IRSN
INSTITUT DE RADIOPROTECTION
ET DE SÛRETÉ NUCLÉAIRE

AVIS IRSN N° 2022-00039

Objet	REP – Paliers 900 MWe, 1300 MWe et 1450 MWe – Comportement des joints d'étanchéité des enceintes de confinement et notamment du tampon d'accès matériel (TAM) en situation d'accident grave.
Réf.	[1] Lettre ASN - DEP-DCN-264-2009 du 5 juin 2009. [2] Lettre ASN – CODEP-DCN-2020-024740 du 16 avril 2020. [3] Saisine ASN - CODEP-DCN-2021-007988 du 4 mars 2021.

Figure 2. Schéma de principe de l'environnement mécanique du double joint d'étanchéité du TAM d'une enceinte d'un réacteur

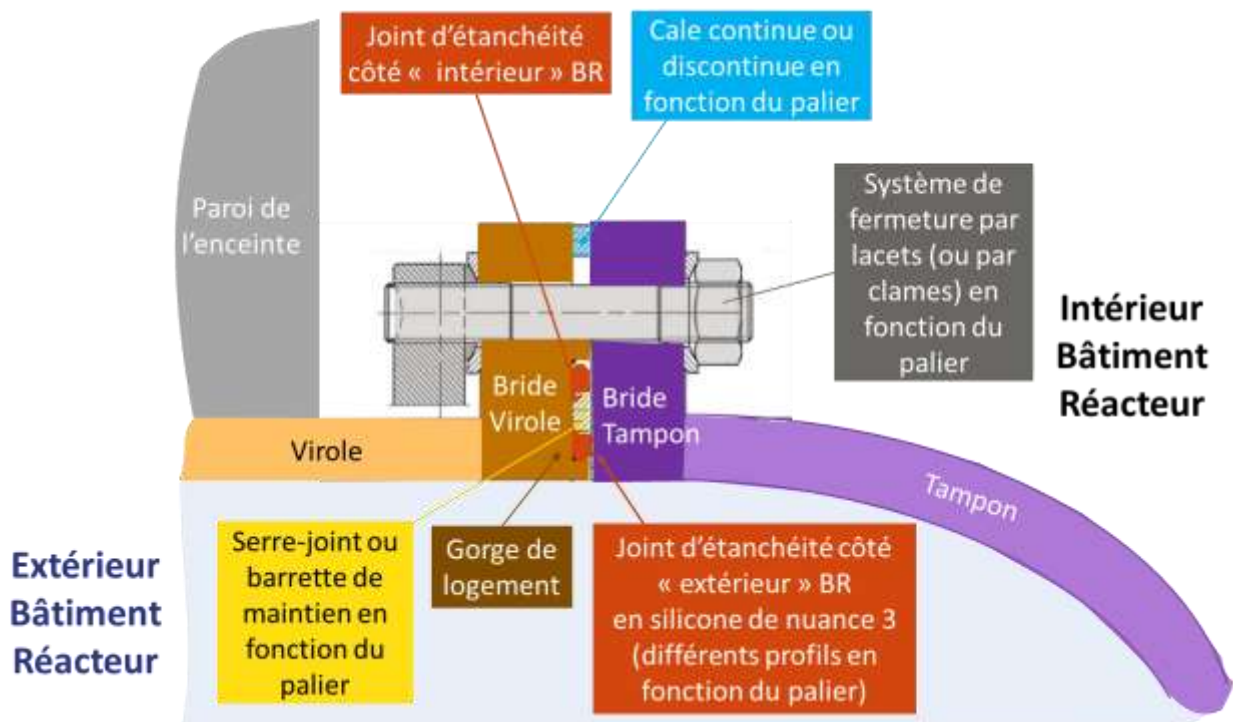
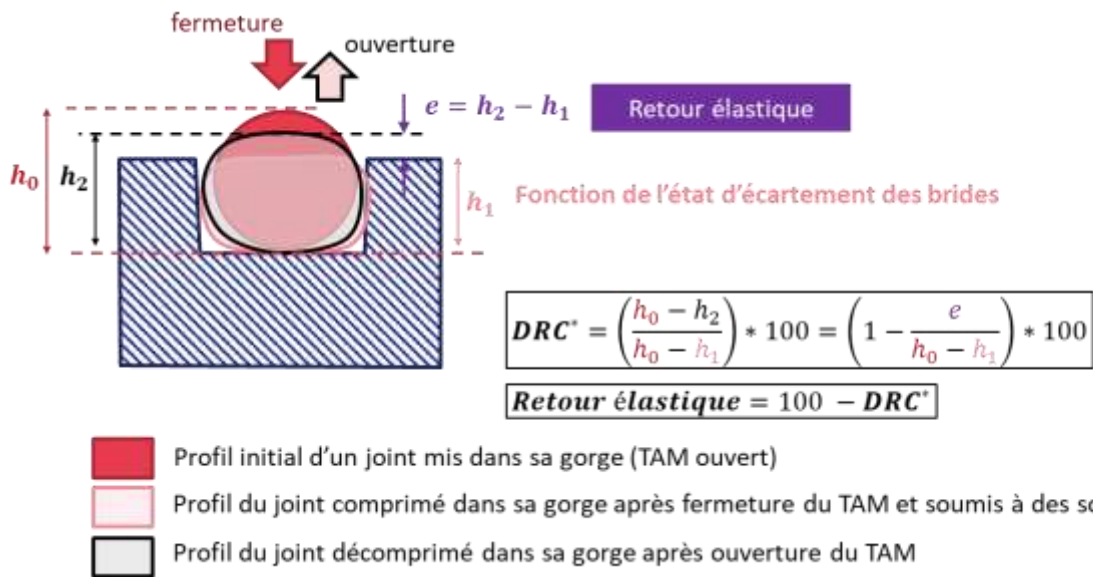
Comme illustré sur la figure n° 2 en Annexe 3, la bride de la virole présente un décaissé appelé gorge qui permet de loger deux joints concentriques d'étanchéité en silicone (un joint côté intérieur BR et un joint côté extérieur BR). Les deux joints sont maintenus par un serre-joint ou par une barrette de maintien en fonction du palier considéré, vissé sur la bride de la virole. L'écrasement des joints est limité par les bords supérieurs de la gorge de logement de la virole et/ou des cales. Le contact métal/métal obtenu lors de la fermeture du tampon permet d'assurer le transfert des efforts entre la virole et le tampon, les joints n'assurant que la seule fonction d'étanchéité.

¹⁰ Pour le palier P4, il existe huit portions de cale discontinue régulièrement réparties sur la bride virole côté intérieur BR comme illustré en bleu sur la figure n° 2 en annexe 3. Ces cales permettent de limiter l'écrasement des joints. Elles servent, en outre, d'écran contre les rayonnements ionisants.

¹¹ Dans le cadre de la modification PNPP 2585, ces tronçons de cale discontinue vont être remplacés par une cale circconférentielle continue protégeant complètement le joint d'étanchéité côté intérieur BR des agressions et des rayonnements.

En outre, compte tenu de l'effet très défavorable de l'irradiation sur le comportement du joint en condition d'accident grave, l'IRSN considère qu'une protection du joint serait de nature à améliorer considérablement l'étanchéité du TAM et à réduire les risques de perte de confinement des enceintes. Pour EDF, les seules solutions envisageables de protection complémentaire des joints contre l'irradiation ne permettraient pas de réduire suffisamment les doses résultantes reçues par les joints en AG, et d'espérer pouvoir réduire significativement leur DRC*. Ainsi, EDF n'envisage aucune protection complémentaire au droit des joints du TAM. **Pour l'IRSN, il est nécessaire de poursuivre les travaux en vue de déterminer une solution de protection des joints du TAM en considérant l'ensemble des dispositions envisageables. Ce point fait l'objet de la recommandation n° 2 présentée en Annexe 1.**

Compte tenu de l'effet très défavorable de l'irradiation sur le comportement des joints du TAM en situation d'accident grave et post-accidentelle, l'IRSN recommande qu'EDF mette en place des moyens permettant de protéger ces joints contre l'irradiation afin d'améliorer leur comportement.
